Policie České republiky, jakožto dotčený orgán vydávající stanovisko ve smyslu ust. §77/2b z.č. 361/2000Sb. s předložným návrhem souhlasí za podmínky dodržení zejména vyl. č. 294/2015Sb., Technických podmínek č. 65 a 133 a dále:

OBJEDNATEL: DESIGNA PARKING @ ACCESS S.R.O.: NADEMLJEJNSKÁ 600/1, 198 00 PRAHA 9  
ZHOŤOVITEL: M.O.Z. Consult s.r.o., Radimova 2342/36, 169 00 Praha 6

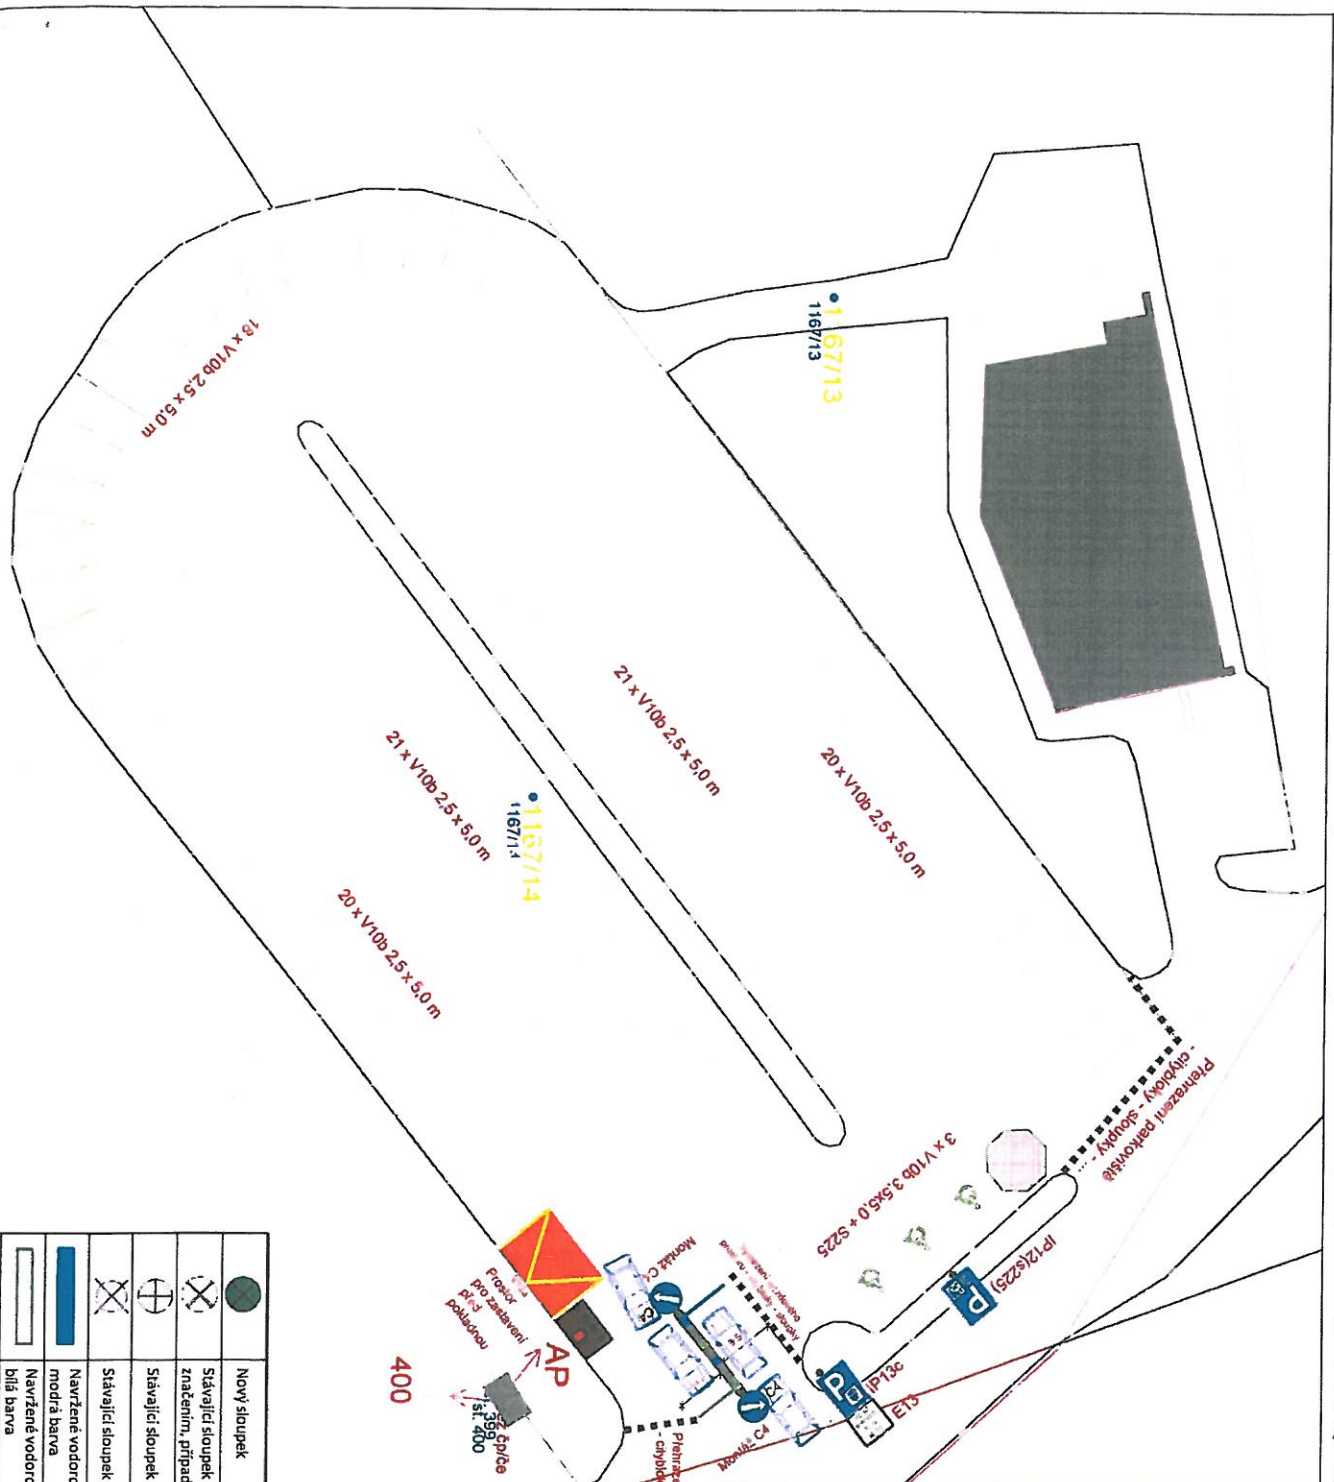
- Navrhované značení č. IP12 bude doplněno o dodatkovou tabulku č. Ebe (Úsek platnosti)
- Zařízení/sloupky/cytlbloky apod. užitě k přehrazení parkoviště budou výrobky schválenými k užití na pozemních komunikacích.
